Informe: EIC-Lanamme-INF-0441-2022

Informe de verificación de deformaciones verticales en los muros de relleno reforzado del paso elevado San Miguel en Ruta Nacional 1, Limonal- Cañas

Figura 3. Resultados de verticalidad del Muro de relleno reforzado (cara frontal)

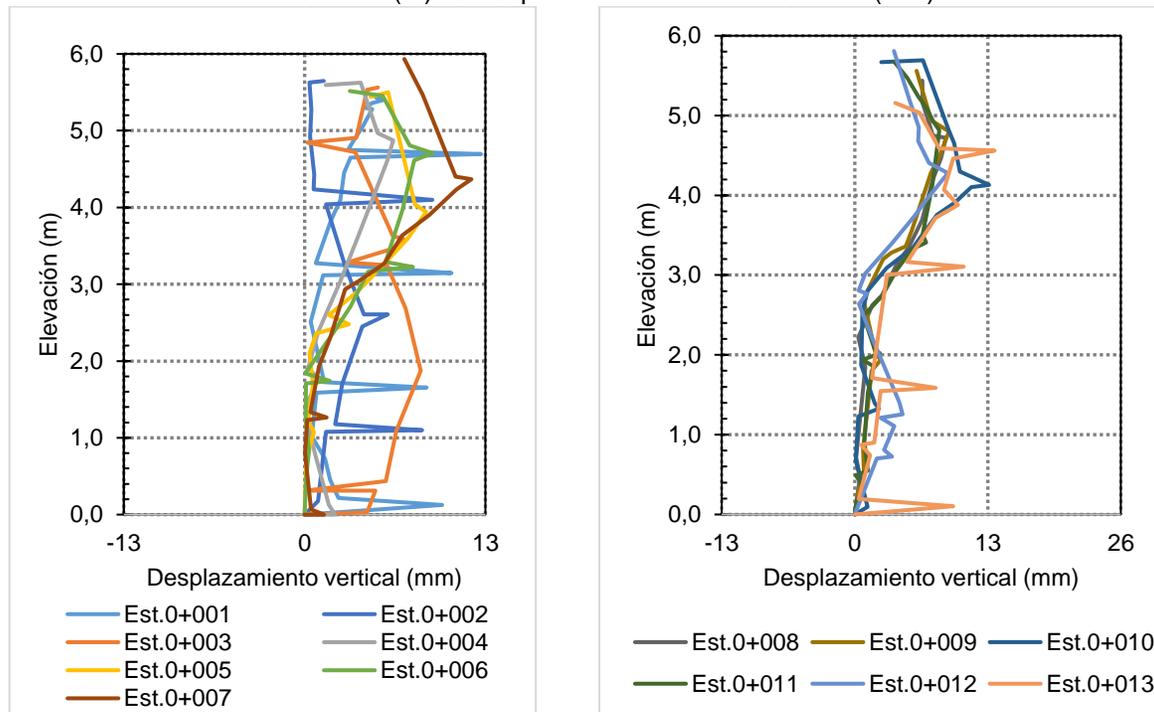
Como se puede observar en la Figura 3, el muro presenta desplomes, tanto hacia afuera del muro como hacia adentro del mismo, con valores que se encuentran dentro de la tolerancia establecida por el CR-2010, de una relación de 13 mm por cada 3 m de altura, lo cual indica buenas prácticas constructivas en el levantamiento del Muro.

Figura 4. Resultados de verticalidad del muro margen derecha "tramo inicial"

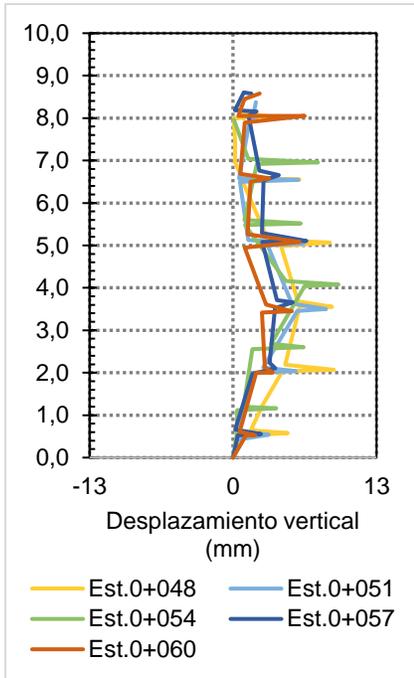
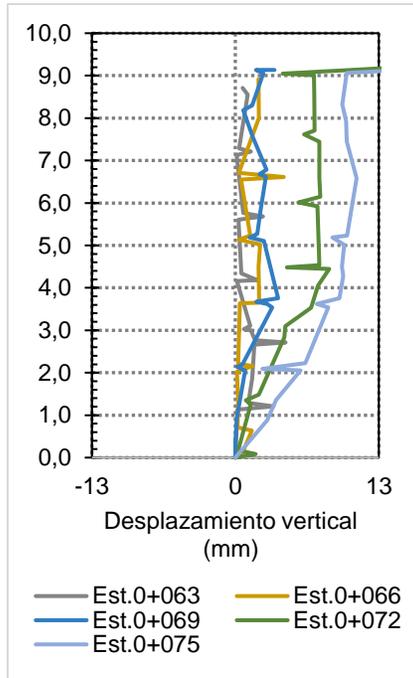
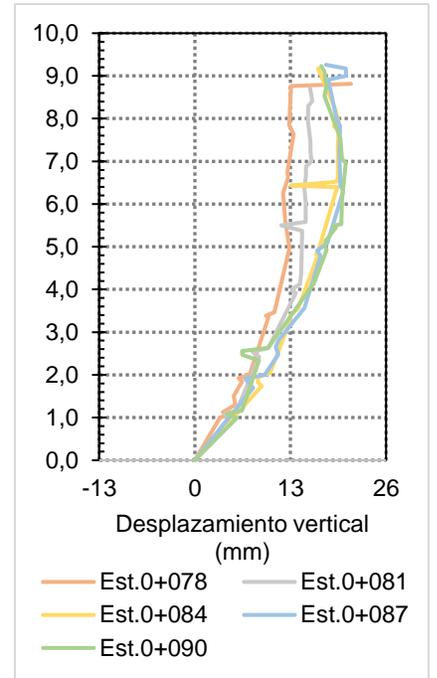
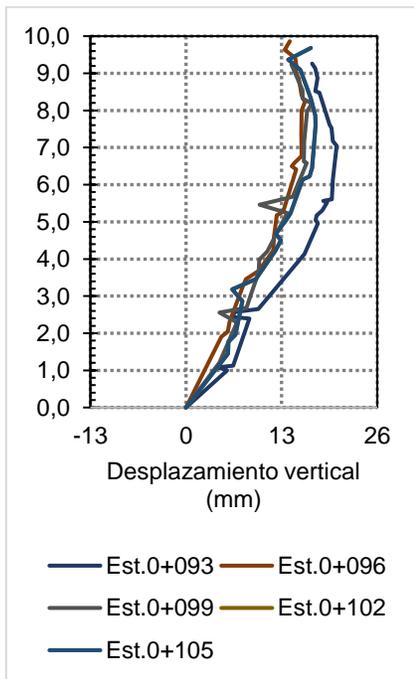
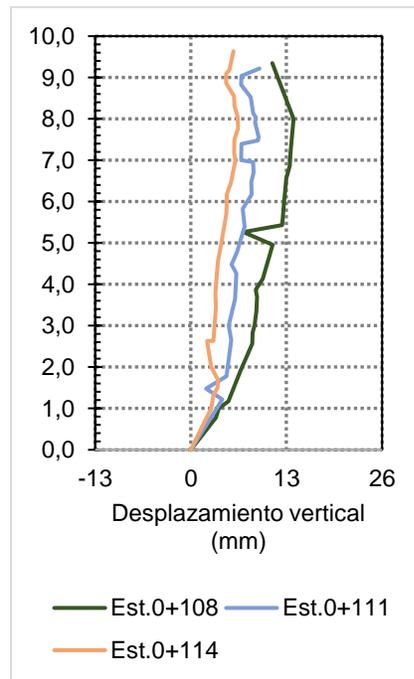
Como se puede observar en la Figura 4, el muro presenta desplomes, tanto hacia afuera del muro como hacia adentro del mismo, con valores que se encuentran fuera de la tolerancia establecida por el CR-2010, que es una relación de 13 mm por cada 3 m de altura, lo cual indica que las prácticas constructivas en el levantamiento del muro presentan ciertas deficiencias.

En general, se observa que en los primeros 3 metros de altura, los muros presentaron desplomes hacia afuera del muro, destacándose como zona crítica hasta la Estación 0+045 y de la Estación 0+078 hasta la Estación 0+090, lo cual puede representar una condición desfavorable para la estabilidad y seguridad del muro. En algunas secciones del muro la tendencia del desplome hacia afuera se extiende en la totalidad de la altura del muro y en otras secciones analizadas a partir de los 4 m aproximadamente se presenta un cambio en la inclinación.

Es importante destacar, que la magnitud de estos cambios de inclinación o pendiente, inicialmente hacia afuera y posteriormente hacia adentro del muro, son responsables de que sean observados en el sitio grandes deformaciones en el muro. Lo cual fue particularmente evidente en los estacionamientos iniciales que corresponden a las zonas de mayor altura del muro.

Finalmente, según el “Design and Construction of Mechanically Stabilized Earth Walls and Reinforced Soil Slopes – Volume II”, se indica que: las secciones de muro que no se ajusten a las tolerancias establecidas deben ser reconstruidos sin costo adicional para la Administración, puesto que los paneles desalineados no pueden ser empujados, ni tampoco, pueden ser tirados para colocarlos en su lugar; ya que esto, puede dañar los paneles y refuerzos, y con ello debilitar el sistema.

Figura 5. Resultados de verticalidad del muro margen derecha “tramo final”

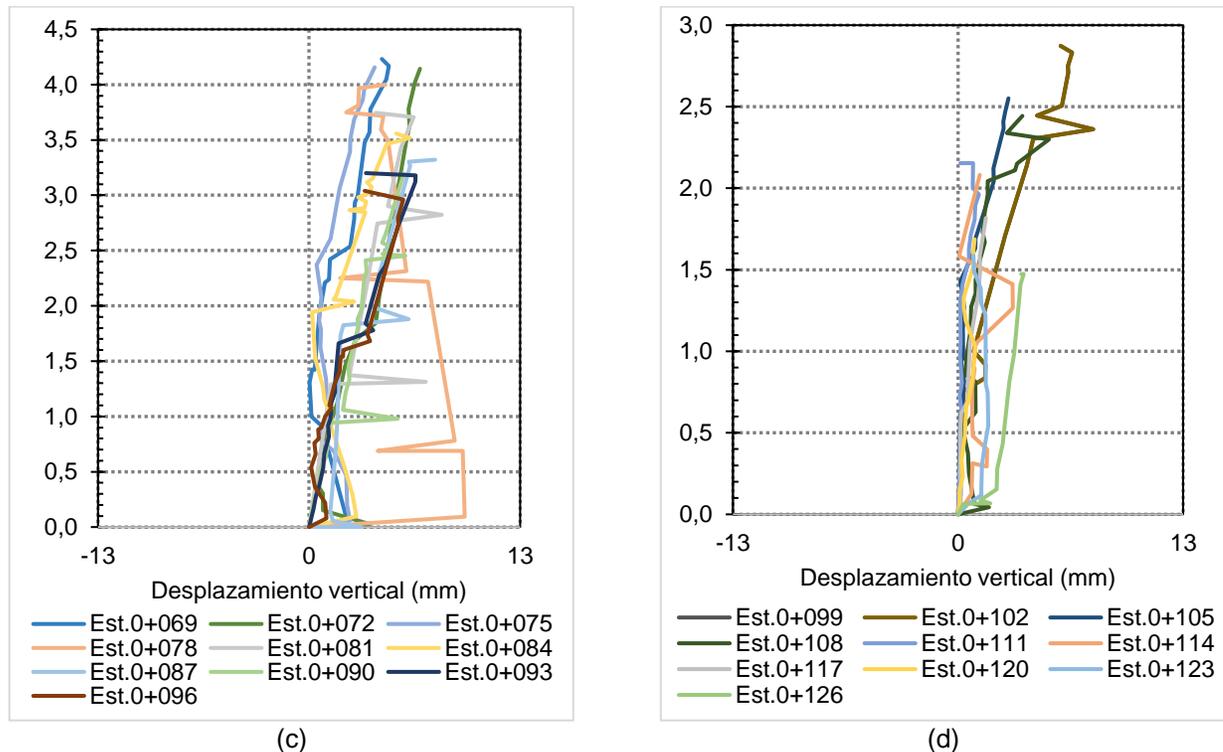
Como se puede observar en la Figura 5, el muro presenta desplomes, tanto hacia afuera del muro como hacia adentro del mismo, con valores que se encuentran dentro de la tolerancia establecida por el CR-2010, con una relación de 13 mm por cada 3 m de altura, lo cual indica buenas prácticas constructivas en el levantamiento del Muro.
